改善箇所説明図

取扱説明書に追加した記載項目

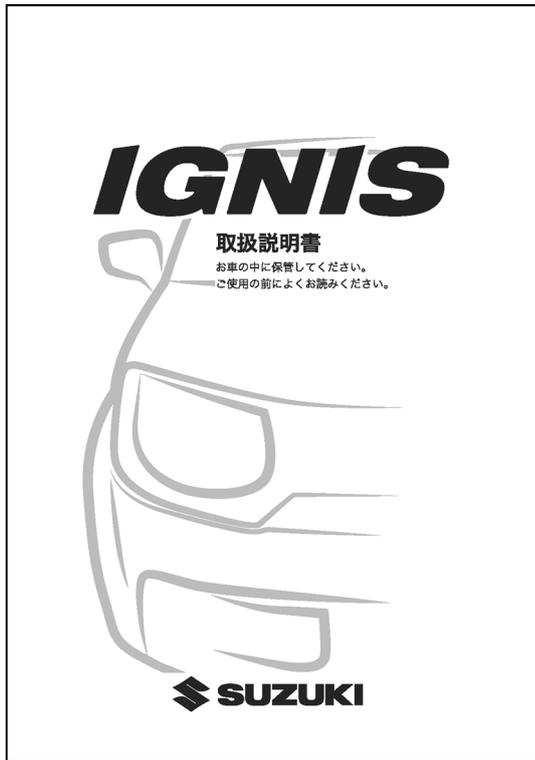
基準不適合発生箇所

取扱説明書において、「i-Size（アイサイズ）チャイルドシートの座席位置別適合性一覧表」が記載されていないため、保安基準第22条の3 細目告示第30条（協定規則第16号第6改訂版）に適合しない。なお、チャイルドシート固定時の機能上に問題はない。

改善の内容

全車両、「i-Size（アイサイズ）チャイルドシートの座席位置別適合性一覧表」を記載した取扱説明書に交換する。

識別：ID プレートに紫色のシールを貼付する。
